改善箇所説明図

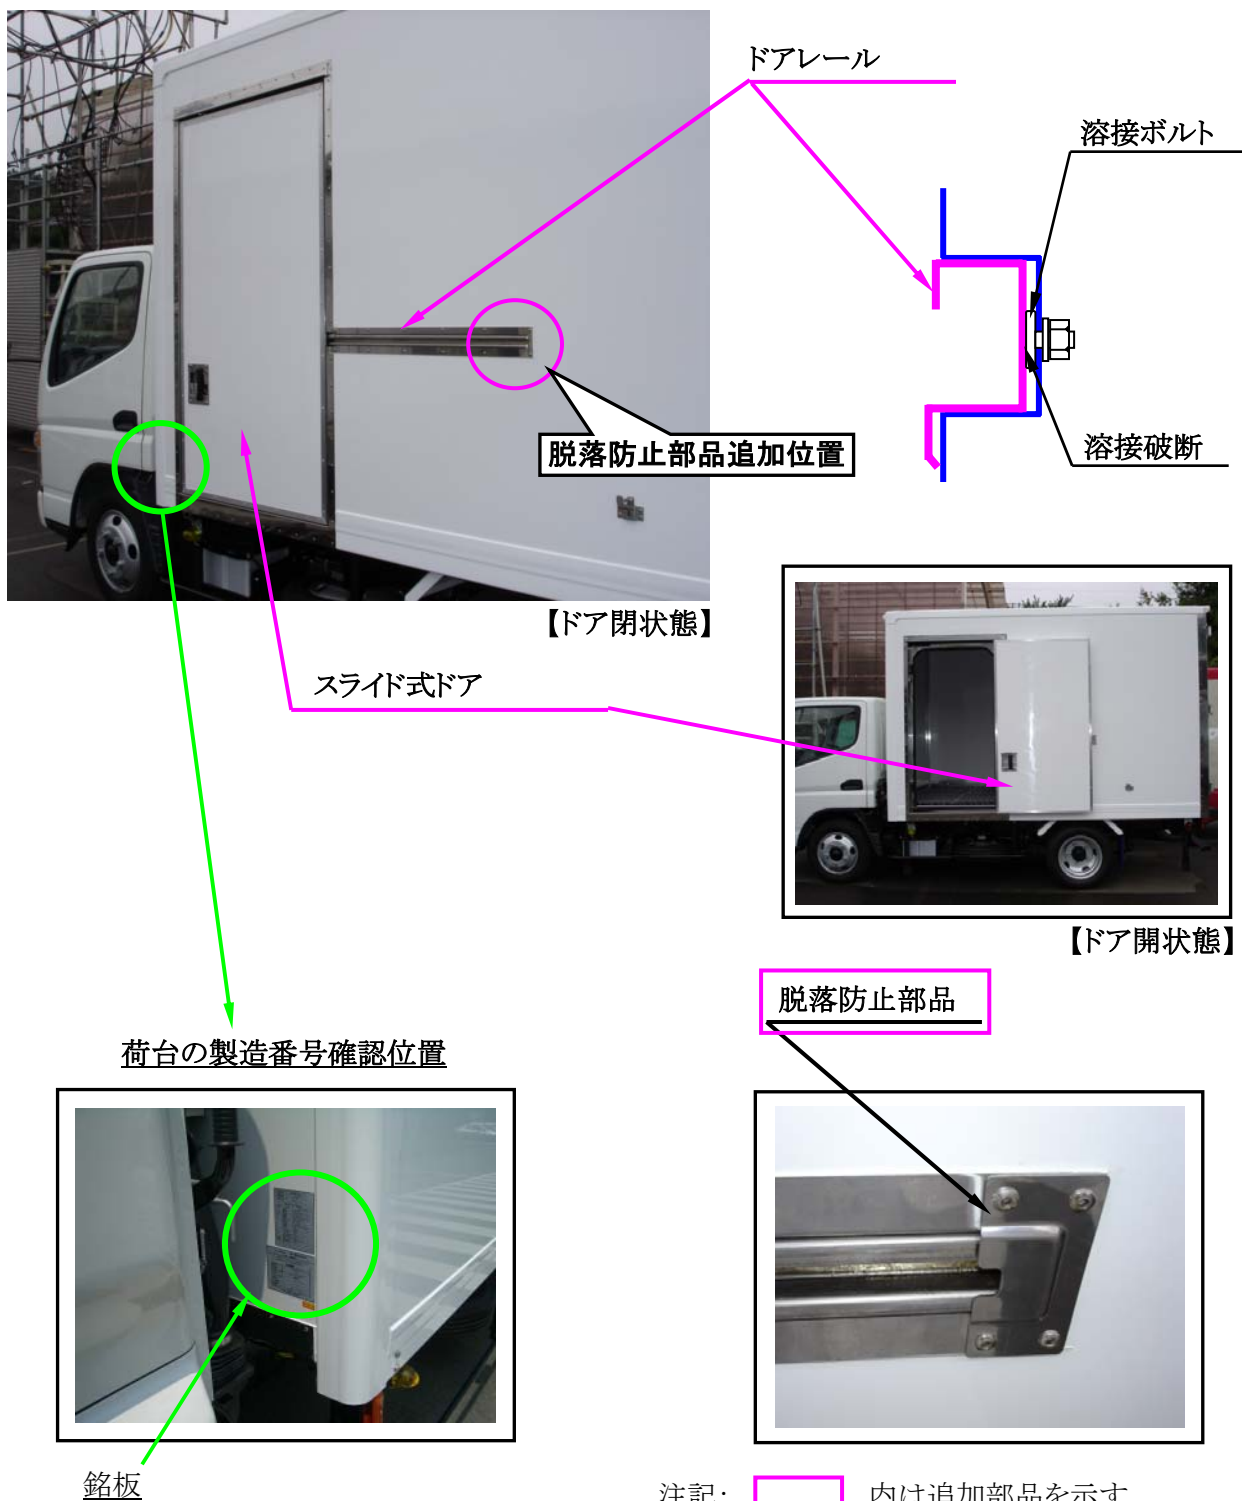
バン型車両において、荷箱側面に取付けられたスライド式ドアのレール固定用ボルト溶接が不適切なものがあ。そのため、当該ドアの開閉操作を繰り返し行くと、溶接がはがれて、ドアレールを保持できなくなり、最悪の場合、ドアが外れ落下して、作業者に危害を加えるおそれがある。

全車両、ドアレールを点検し、ボルト溶接部に問題が有る場合は、スライド式ドアのレールを新品に交換するとともに、脱落防止用部品を追加装着する。
